EKSPERTYZA

Dotycząca hydrologii i rozwiązań hydrotechnicznych przedstawionych
w „Koncepcji programowo-przestrzennej odbudowy zbiornika wodnego
istniejącego na rzece Czarnej Koneckiej/Malanieckiej w Sielpi, gm. Końskie
wraz z turystyczno-rekreacyjnym zagospodarowaniem jego terenu
i obszaru funkcjonowania z nim związanego”

Budowa progu przeciwrumowiskowego w km 47+820

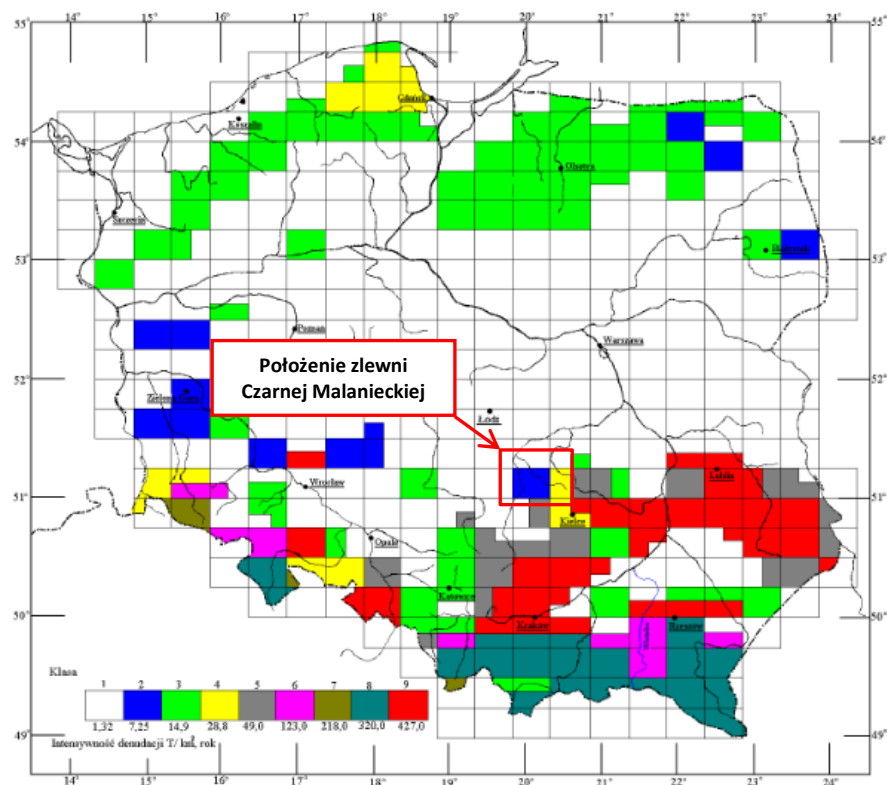
Zdaniem projektantów, zadaniem progu ma być stabilizacja dna Czarnej Malanieckiej na odcinku leżącym bezpośrednio powyżej wlotu do zbiornika w Sielpi oraz zabezpieczenie przed ponownym zamuleniem czaszy zbiornika²³. Uzasadnienie budowy progu jest błędne. Po pierwsze – stabilizacja dna jest konieczna w przypadku, gdy w korycie rzeki występuje erozja dna. Na odcinku ujściowym Czarnej Malanieckiej, a także Czarnej Taraski, występuje proces odwrotny, tj. akumulacja rumowiska - przede wszystkim rumowiska wleczonego, tworzącego odsypiska przekształcane z czasem w stałe wyspy. Po drugie, próg ten nie „zabezpieczy zbiornika przed zamulaniem” ponieważ proces zamulania jest efektem sedymentacji rumowiska unoszonego, które wraz z wodą będzie swobodnie przepływało przez próg i trafiało do zbiornika w Sielpi.

Rys. 8. Plan urządzeń wodnych w km 55+800 – jaz + MEW w Małachowie (Załącznik do operatu wodnoprawnego przygotowanego przez Instytut OZE Sp. z o.o. w Kielcach)

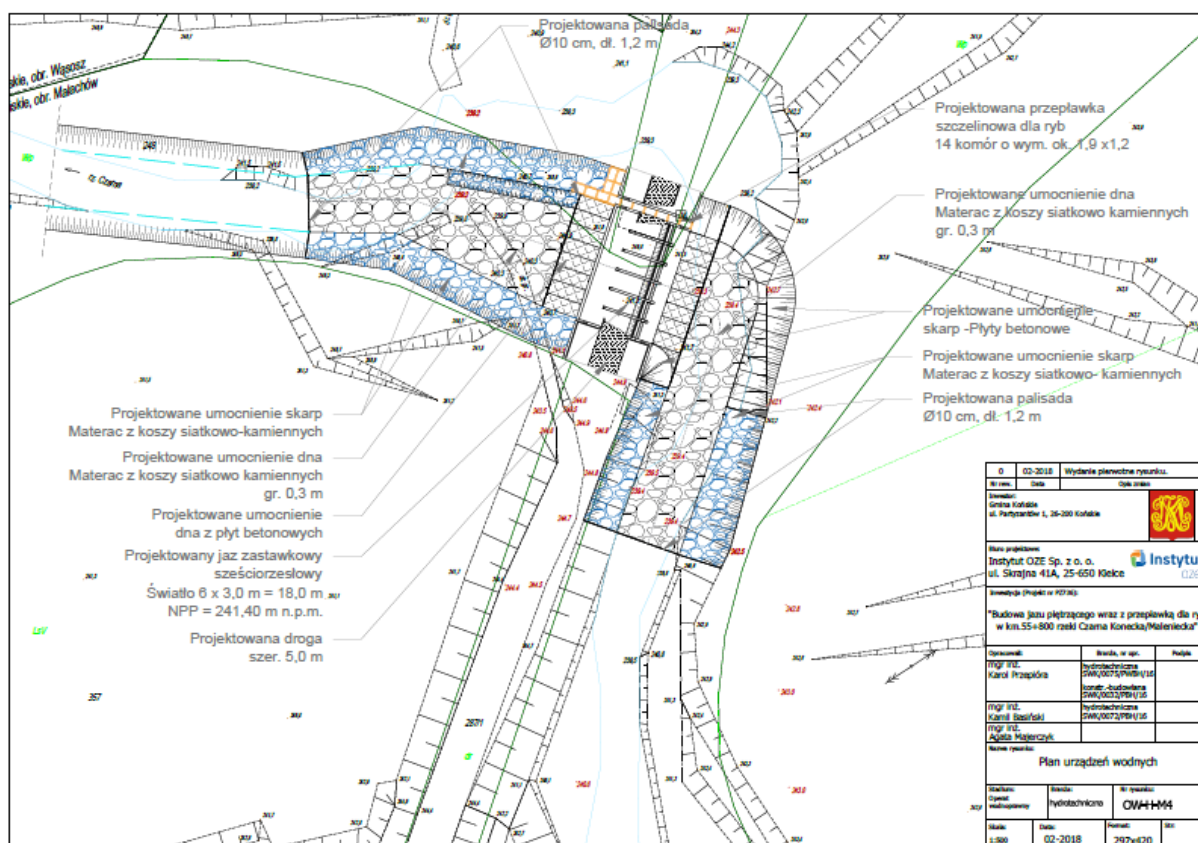
Pomijając fakt, że budowa jazu w Małachowie jest nieuzasadniona, to zaproponowana jego lokalizacja (Rys. 8) nie spełnia podstawowych wymagań bezpiecznego funkcjonowania budowli piętrzących! Jaz został bowiem zlokalizowany w miejscu dawnego jazu młyńskiego, tj. na łuku 90°, o długości promienia brzegu wklęsłego 12,5m, tj. równego ok. $0,4 \cdot B$, gdzie $B = 30$ m jest szerokością koryta Czarnej Malanieckiej w górnym stanowisku jazu. Warto

zaznaczyć, że jedną z istotnych przyczyn zniszczenia dawnego jazu młyńskiego mogło być właśnie jego niewłaściwe usytuowanie. Aż trudno uwierzyć, że pod projektem jazu podpisali się projektanci posiadający uprawnienia hydrotechniczne! Według wytycznych projektowania²⁷ jaz należy sytuować na prostym odcinku rzeki. Początek ewentualnego łuku trasy powinien być oddalony co najmniej o 5B od zakończenia umocnień w stanowisku dolnym, oraz 3B od zakończenia umocnień w stanowisku górnym. Oś podłużna jazu powinna mieć w przybliżeniu kierunek zgodny z ogólnym kierunkiem przepływu wód wielkich na dłuższym odcinku doliny, co zapewni równomierne obciążenie hydrauliczne wszystkich światel jazu. Przy takiej lokalizacji budowli piętrzącej, nawet w normalnych warunkach woda będzie przepływała głównie prawą stroną jazu, natomiast z lewej strony – na skutek zawirowań może występować nawet przepływ wsteczny.

Rys. 9. Aktualna powierzchnia zbiornika w Sielpi (Zdjęcie lotnicze z www.geoportal.gov.pl)

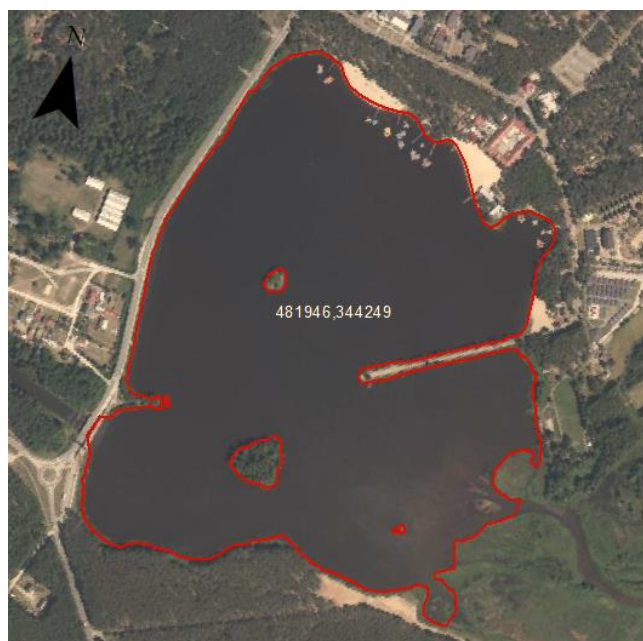
Określenie wielkości strat na parowanie ze zbiornika w Sielpi w warunkach istniejących i projektowanych³⁰ stanowi kolejno błędnie wykonany element dokumentacji. Obecnie zbiornik w Sielpi ma powierzchnię 48,195 ha (Rys. 9), natomiast według Wariantu 2 (wnioskowanego), po wykonaniu odmulenia i powiększeniu jego powierzchnia wzrośnie do 56 ha³¹. Dla powyższych parametrów, w Tabeli 5 zestawiono wyniki obliczeń strat rocznych

W obecnych warunkach roczne straty na parowanie ze zbiornika wynoszą ok. 371 tys. m³, natomiast w warunkach projektowanych wzrosną do 431 tys. m³. Będą więc większe o ponad 60 tys. m³, tj. o 16,2% od obecnych. Według obliczeń projektantów roczne straty w

obu przypadkach są zbliżone i wynoszą 40 – 41 tys. m³, a różnica wynosi zaledwie 515 m³, co stanowi wzrost o ok. 1,3% w odniesieniu do wielkości obecnych strat³³. Porównanie wyników obliczeń rzeczywistego wzrostu strat (o 60071 m³) i podanego przez projektantów (o 515 m³) dobitnie świadczy o skali ich niekompetencji.

Widok rzeki w km 55+800 – miejsce proponowanej budowy jazu i MEW III

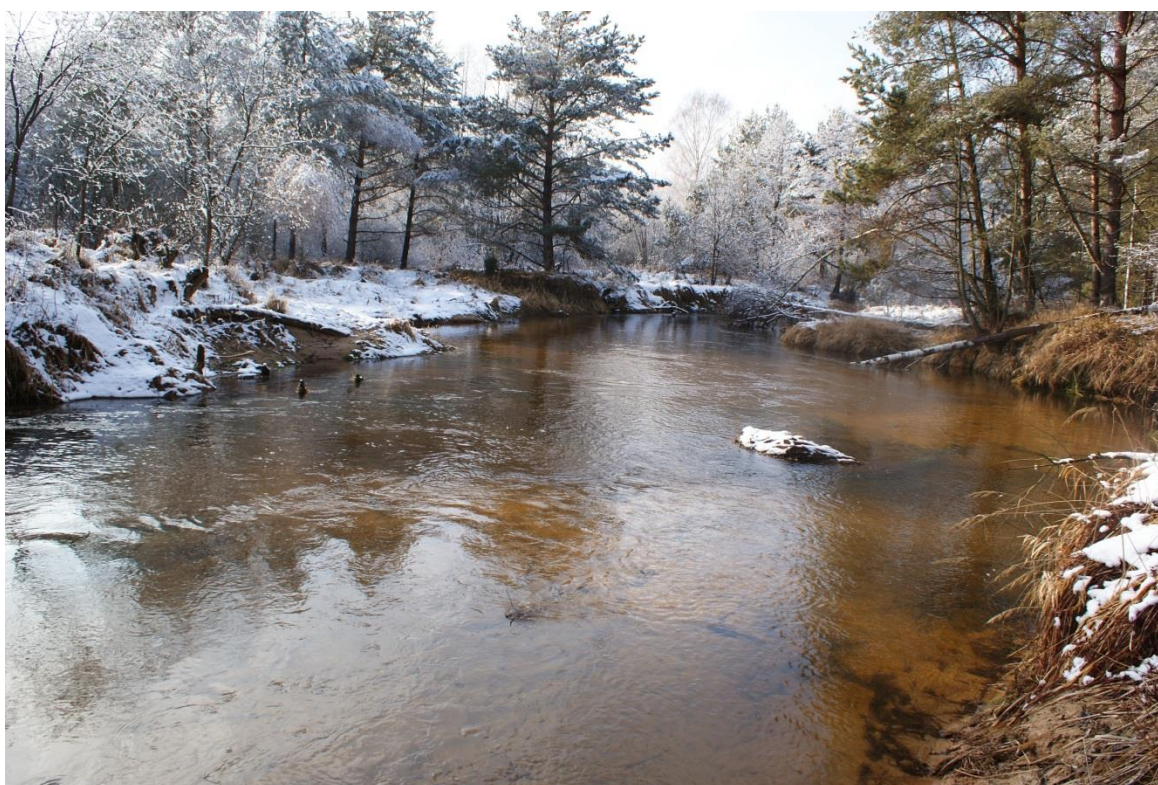
W wyniku zniszczenia jazu w Małachowie powstały warunki do samoistnej renaturyzacji rzeki na tym odcinku – koryto odzyskało dawne parametry hydrauliczne i naturalną zmienność morfologiczną, pozostając w stanie równowagi dynamicznej, tj. nie wykazując tendencji erozyjnych. Należy podkreślić, że obecnie rzeka między Starym Janowem a Sielpią jest najdłuższym naturalnym odcinkiem Czarnej Malanieckiej, posiadającym wyjątkową wartość przyrodniczą i krajobrazową (stan rzeki w styczniu 2019 roku ilustrują zdjęcia zamieszczone w Załączniku - Dokumentacja fotograficzna). Walory przyrodnicze były podstawą do utworzenia na tym odcinku rzeki Specjalnego Obszaru Ochrony Siedlisk Natura 2000 „Dolina Czarnej” PLH 260015.

Według danych z monitoringu WIOŚ²⁸, w 2017 roku Czarna Malaniecka na tym odcinku posiadała dobry stan ekologiczny (2 klasa), co najlepiej świadczy o stopniu jej naturalności i czystości wód. Istniejąca bogata różnorodność morfologiczna i siedliskowa wpływa na intensywność procesów samooczyszczania rzeki, dzięki którym występuje korzystny wpływ na jakość wody w zbiorniku Sielpia. Nie można się zatem zgodzić z twierdzeniem Autorów Raportu OOS²⁹, że budowa jazu w Małachowie spowoduje wzrost czystości i przezroczystości wód, oraz znaczne zmniejszenie tempa eutrofizacji zbiornika w Sielpi. Budowa jazu z pewnością nie przyniesie spodziewanych efektów, ponieważ w wyniku realizacji tej inwestycji, na odcinku powyżej i poniżej spiętrzenia warunki stymulujące procesy samooczyszczania się wód ulegną pogorszeniu lub całkowitej likwidacji.
